Werfverslag 19

Vergadering van 28/06/2017

2807.15.STR

betreft.: **Gevelrenovatie**  
 projectlocatie: Zeedijk 341, 8430 Middelkerke

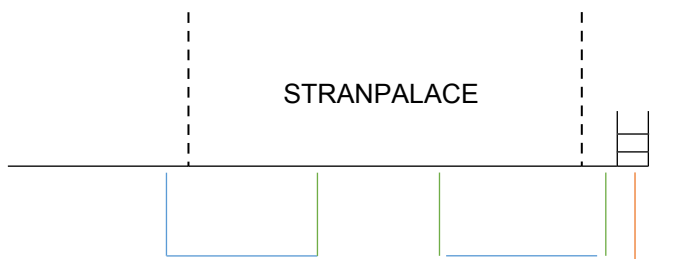
- technische fiches volledig te zijn;
  - details volledig te zijn.
7. Details hoek balkonbekleding dient te zorgen voor de ventilatie van het plafond en het balkonfront + drainage van het water ter hoogte van het balkonfront.  
Principe opbouw detail :

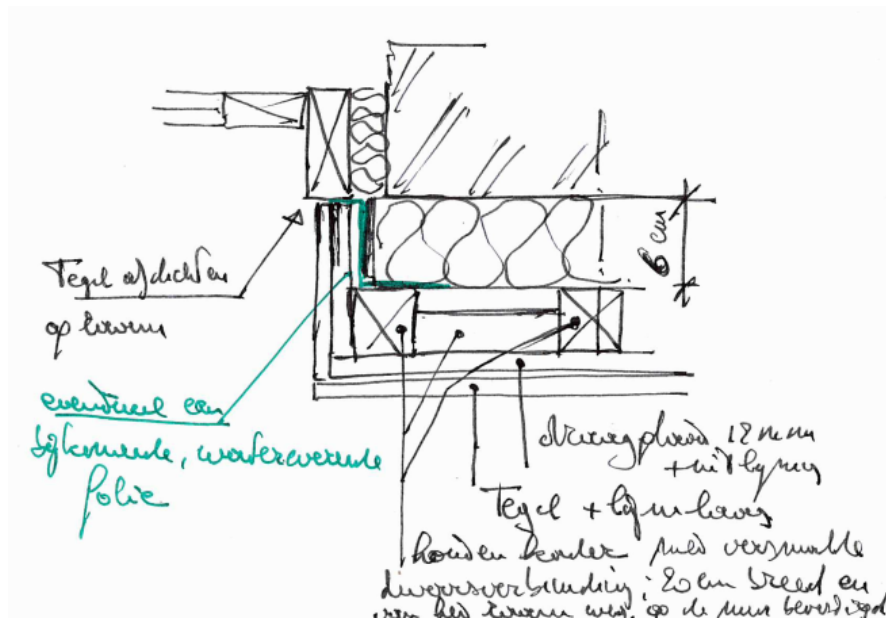
- muur heeft hoofdzakelijk de dikte van de betonkolom rechts;
- isolatie wordt beperkt tot 6cm overal;
- de betonbalk boven het raam is sterk aangetast op de wapening (er is geen dekking); een aangepast herstel dringt zich op:

- roestend ijzer vrij maken ( $\geq 1$  cm rondom);
- ijzer blank zetten;
- opgieten met een vullend en roestwerend product.

- RW-pijp zal moeten vervangen worden (huidig model is onbetrouwbaar op vlak van waterdichtheid).  
Te vervangen door een PE-buis met gelaste verbindingen + waterdicht aansluiten op de bestaande tapbuis;  
Bestaande tapbuis =  $\varnothing 80$ ; afvoer wordt  $\varnothing 90$ .  
Buis in de muur verwerken op 15 mm afstand en de buis rondom afschermen / werken met isolatieschuim;
- de aansluiting van de waterdichting op de ramen is heden onvoldoende (openstaande voegen) en dient afgewerkt te worden). Bij voorkeur gebeurt dit met PEC 3000 (RAP-Industries);
- zijdelingse afdichting van de ramen:
